DG 48/04 MACROLOTTO N°2 AUTOSTRADA SALERNO-REGGIO CALABRIA LAVORI DI AMMODERNAMENTO ED ADEGUAMENTO AL TIPO 1/A DELLE NORME C.N.R. 80 DEL TRATTO DAL KM. 108+000 AL KM 139+000 COMPOSTO DA SEGUENTI LOTTI UNIFICATI:

PROGETTO ESECUTIVO
ING. GE. CO. S.p.A.
ING. S. S. S.p.A.

TITOLO: MITIGAZIONE AMBIENTALE
BARRIERE ANTIRUMORE
PANIMETRIA - TAV. 1

PLANIMETRIA (SCALA 1 : 5000)

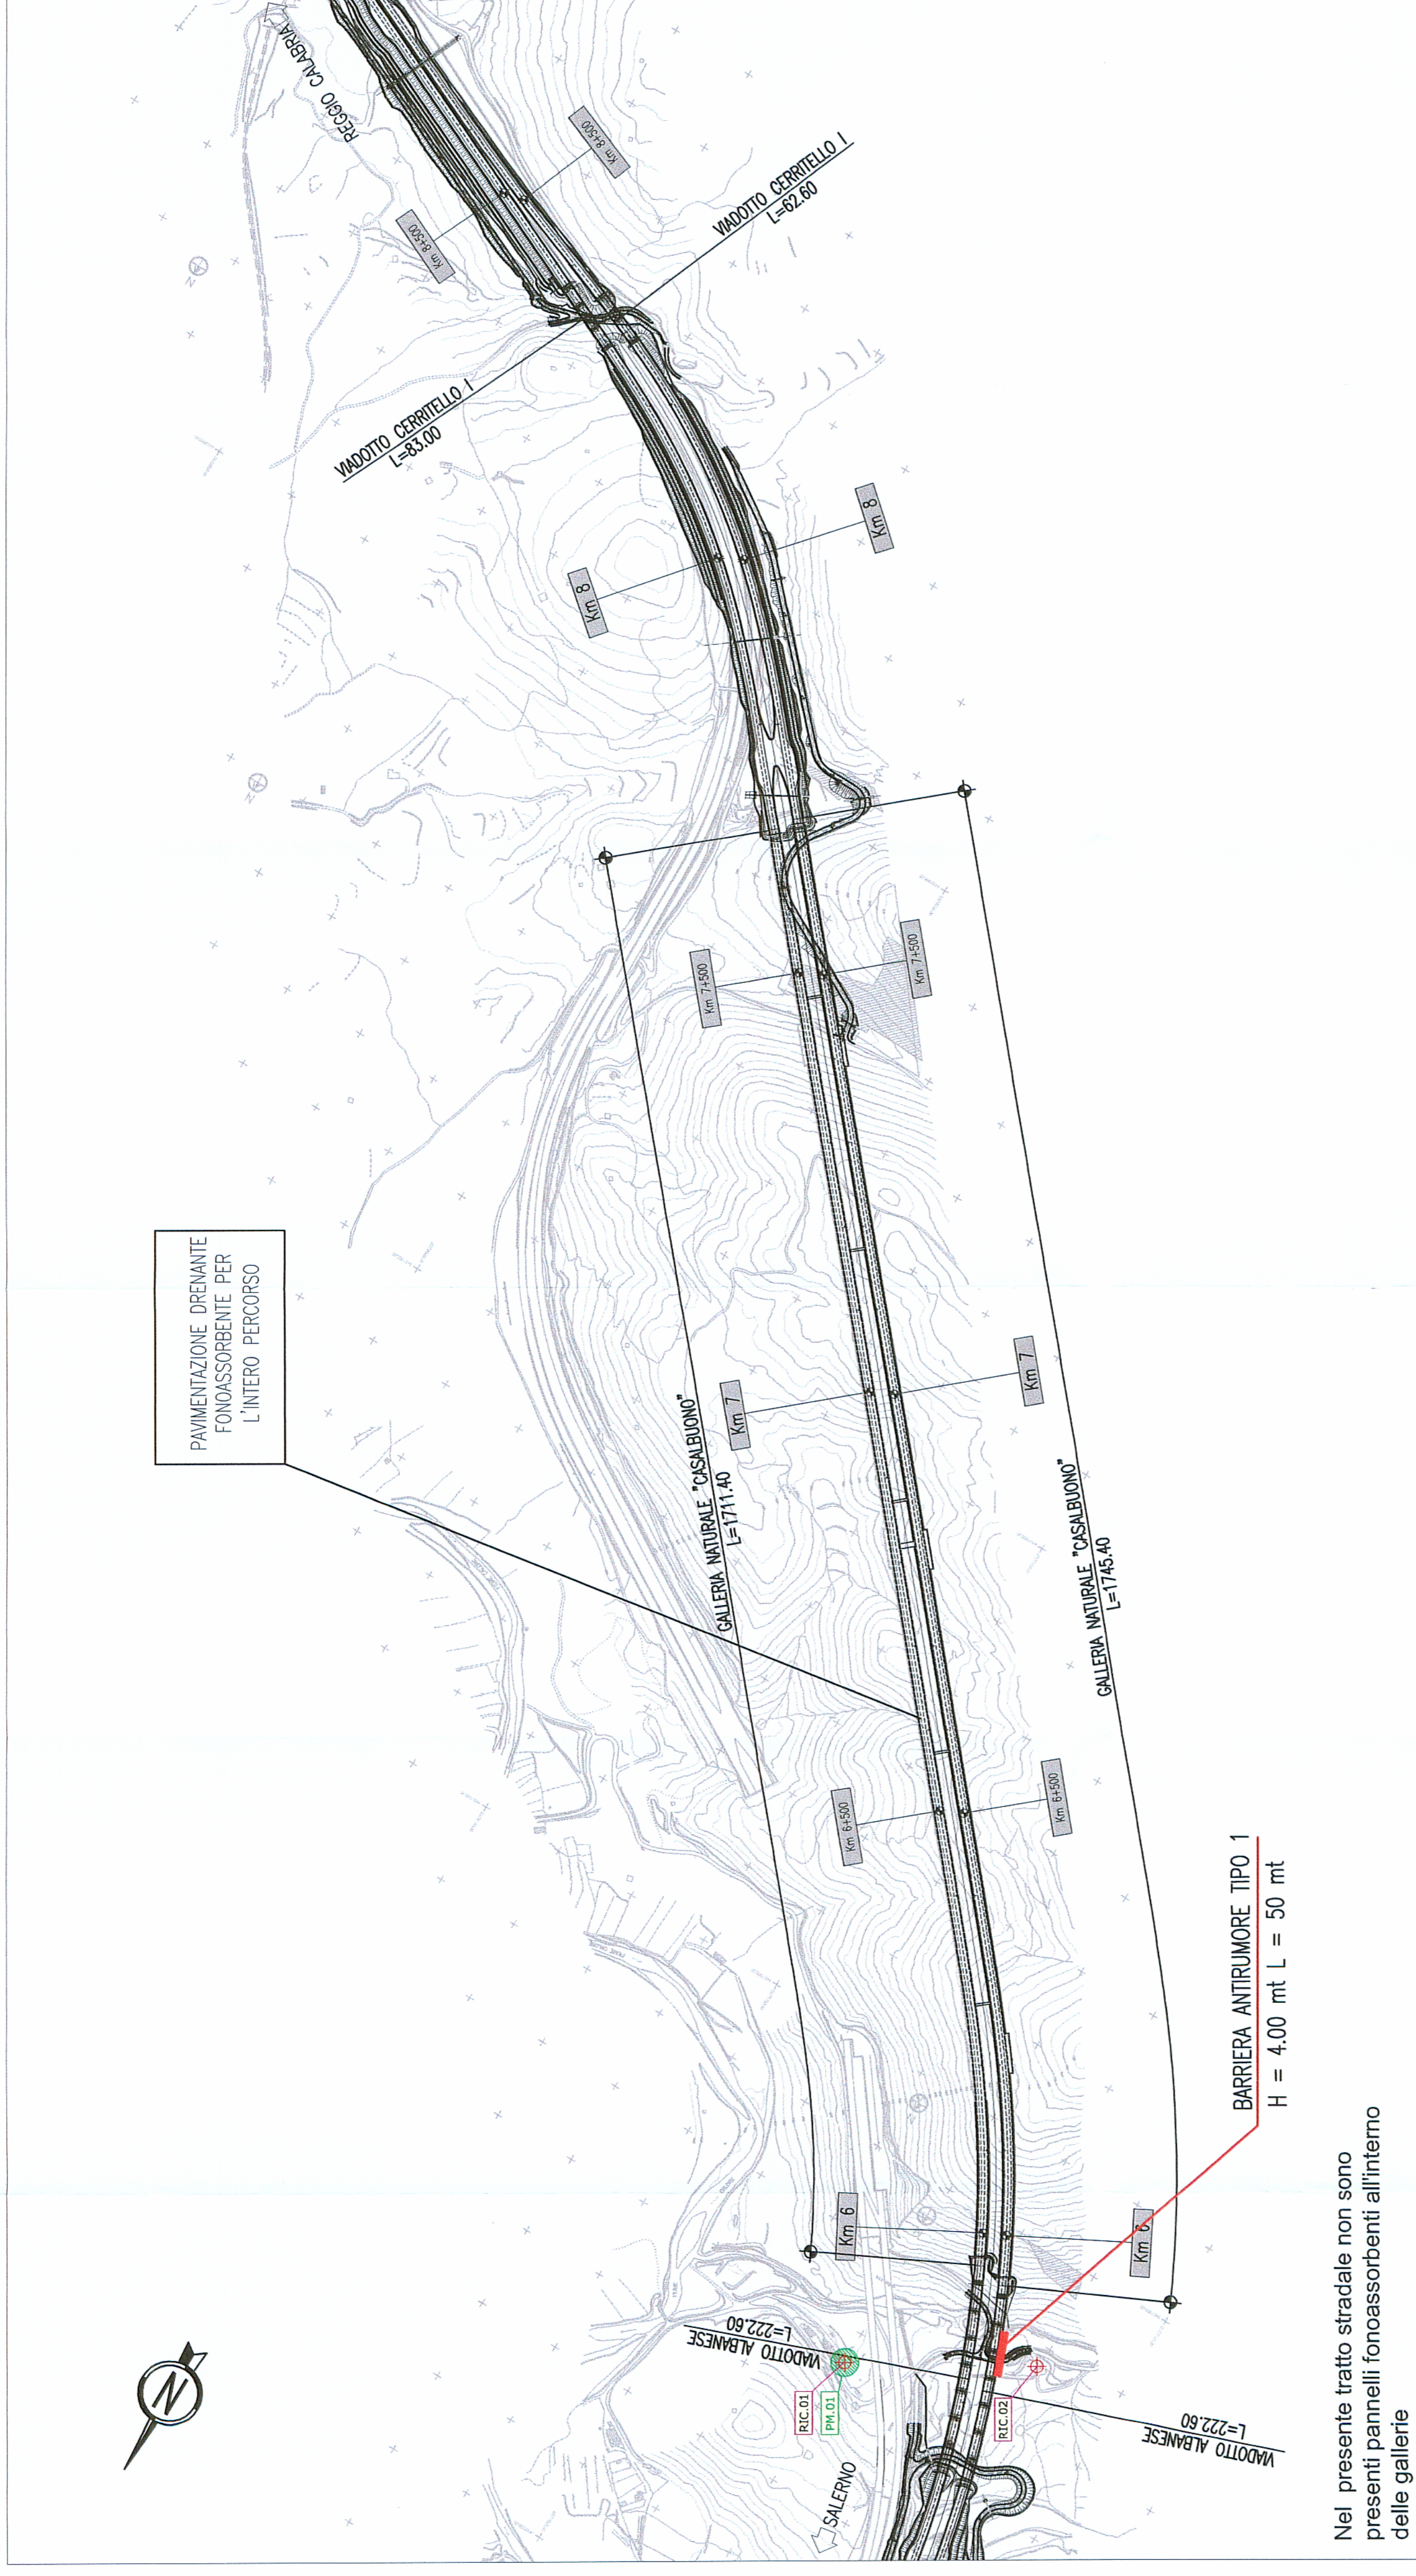
Numero	Prescrizioni	Ottimizzazioni	Tavole di riferimento
L 1	Prescrizione Commissione VA DC/MA 7485: Gli obiettivi di mitigazione acustica dovranno essere dimensionati con la finalità di raggiungere i valori di qualità di cui alla tab. D del decreto del Presidente del Consiglio dei Ministri 14 novembre 1997, fermo restando, come soglia tabella C del medesimo decreto, nel caso di compresenza di altre sorgenti acustiche significative si dovrà fare riferimento alla tabella B del citato articolo 2 del decreto del Consiglio dei Ministri.	I dispositivi di mitigazione acustica sono stati studiati, ideati e realizzati in modo da raggiungere i valori di qualità di cui al art. 8 del decreto del Presidente del Consiglio dei Ministri 14 novembre 1997;	DG4804-PD00-MA00-0008-(01-10)-D-0
L 2	Prescrizione Commissione VA DC/MA 7485: In corrispondenza del tratto km 125,5+div. 128 lato sud, dovranno essere previsti sistemi di mitigazione acustica che consentano il contenimento del rumore alla sorgente stradale, tenendo conto dell'area di pertinenza residenziale il clima acustico rispondente ai limiti di riferimento;	Sistemi di abbinamento acustico sono stati studiati, ideati e realizzati in modo da raggiungere i valori di qualità di cui al art. 8 del decreto del Presidente del Consiglio dei Ministri 14 novembre 1997;	DG4804-PD00-MA00-0008-(01-10)-D-0

H 1	Prescrizione Commissione VA DC/MA 7558: Gli obiettivi di mitigazione acustica dovranno essere previsti e realizzati, con riferimento all'articolo 8 del decreto del Presidente del Consiglio dei Ministri 23 novembre 2001 e in conformità dell'articolo 8 del decreto del Presidente del Consiglio dei Ministri 14 novembre 1997, e per il raggiungimento degli obiettivi di qualità, dovranno essere previsti i mezzi necessari a realizzare la mitigazione acustica, come ad esempio, l'installazione di pannelli fonoassorbenti, barriere antirumore, ecc.;	I dispositivi di mitigazione acustica sono stati studiati, ideati e realizzati in modo da raggiungere i valori di qualità di cui al art. 8 del decreto del Presidente del Consiglio dei Ministri 14 novembre 1997;	DG4804-PD00-MA00-0008-(01-10)-D-0
H 2	Prescrizione Commissione VA DC/MA 7558: In corrispondenza dei tratti ove corrispondono problemi di superamento dei valori limite assenti (ad esempio, problemi di superamento dei valori limite assenti) dovranno essere previsti sistemi più articolati di schermatura (strutture a sbalzo, diffrattori sommitali, ecc.);	Sistemi di abbinamento acustico sono stati studiati, ideati e realizzati in modo da raggiungere i valori di qualità di cui al art. 8 del decreto del Presidente del Consiglio dei Ministri 14 novembre 1997;	DG4804-PD00-MA00-0008-(01-10)-D-0

CIS23	Comune di Iginio: inserimento barriere antirumore;	Nel tratto compreso tra le sez. n. 20 e 31 (tracce 1, tratto 7, lotto 3) sono stati inseriti pannelli fonoassorbenti;	DG4804-PD00-MA00-0008-(01-10)-D-0
CIS45	Comune di Iginio: Le barriere sono oltre che di natura protettiva anche antirumore;	I dispositivi di mitigazione acustica sono stati studiati, ideati e realizzati in modo da raggiungere i valori di qualità di cui al art. 8 del decreto del Presidente del Consiglio dei Ministri 14 novembre 1997;	DG4804-PD00-MA00-0008-(01-10)-D-0
CIS45	Comune di Iginio: Le barriere dovranno essere progettate e dimensionate in modo da raggiungere i valori di qualità di cui al art. 8 del decreto del Presidente del Consiglio dei Ministri 14 novembre 1997;	Sistemi di abbinamento acustico sono stati studiati, ideati e realizzati in modo da raggiungere i valori di qualità di cui al art. 8 del decreto del Presidente del Consiglio dei Ministri 14 novembre 1997;	DG4804-PD00-MA00-0008-(01-10)-D-0

CIS45	Regione Basilicata: Progetto delle barriere antirumore;	Sono stati adottati gli abbinamenti progettati relativi alle barriere antirumore;	DG4804-PD00-MA00-0007-(01-14)-D-0
CIS45	Regione Basilicata: Realizzare la struttura dello svincolo di Iginio sud e del viadotto S.T. Francesco utilizzando soluzioni tecniche ed innovare il tracciato urbanistico in senso al tracciato autorstradale nel contesto urbano della città di Iginio;	Le soluzioni progettuali finalizzate a miglior l'inserimento del tracciato autorstradale nel contesto urbano, nel rispetto dei limiti di riferimento;	DG4804-TE(01-13)-SV(01-12)
